Samrådsredogörelse

Detaljplan för gång- och cykelväg till By

Samråd av detaljplaneförslaget Gång- och cykelväg till By har genomförts under perioden 2 juni till 4 juli 2025.

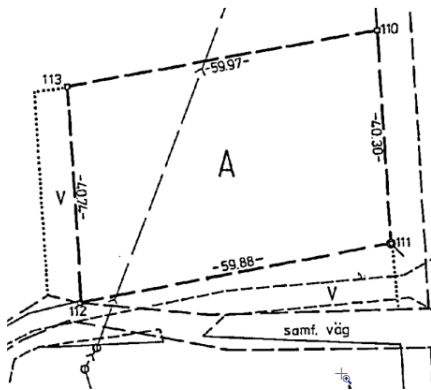
FASTIGHETSGRÄNSER MED OSÄKERT LÄGE SOM GRÄNSAR TILL PLANOMRÅDET

Planområdet gränsar på vissa platser mot fastighetsgränser som saknar inmätta gränspunkter i både digitala registerkartan och grundkartan.

Lantmäteriet vill påminna om att detaljplanen inte påverkas om gränsen visar sig ha ett annat läge. Risker med att planlägga utan att ha koll på gränsens rätta läge är att antingen en del av planen ligger inne på grannfastigheten eller att det blir en remsa mellan den planlagda marken och fram till fastighetsgränsen.

I denna typ av fall handlar det om att gränsen är ett objekt av vikt för planbestämmelser enligt HMK Handbok Digital Grundkarta 2021 avsnitt 3.3. När en sådan gräns är osäker är det lämpligt att så snart som möjligt utreda gränsen och göra en gränsutvisning där man letar upp befintliga gränsmarkeringar. Visar sig gränsen vara juridiskt oklar krävs det en fastighetsbestämning för att bestämma dess läge. Läs gärna mer om förbättring av kvaliteten på fastighetsgränser i grundkartan i Lantmäteriets informationsblad via denna länk.

När gränsens läge är klarlagt är det viktigt att anpassa planen efter eventuella förändringar av fastighetsgränsens läge. Glöm inte att rapportera in eventuella förbättringar av gränspunkters lägesosäkerhet, genom att kommunen gör en så kallad DRK-leverans till ajourhållning-DRK@lm.se i överensstämmelse med DRK-avtalet. Då kommer det att framgå av fastighetsgränsernas redovisning i den digitala registerkartan att lägesosäkerheten är kontrollerad samt vilka punkter som har mätts in och vilka punkter som är transformerade utifrån inmätningarna.

När gång- och cykelvägen är byggd kommer detaljplanens faktiska gränser inte att spela så stor roll så länge gång- och cykelvägen håller sig inom planområdet. Kringliggande markanvändning kommer att pågå som förut fram till cirka 0,5 meter från gång- och cykelvägens asfaltkant. Kommunen anser därför att det är onödigt att lägesbestämma berörda fastighetsgränser.
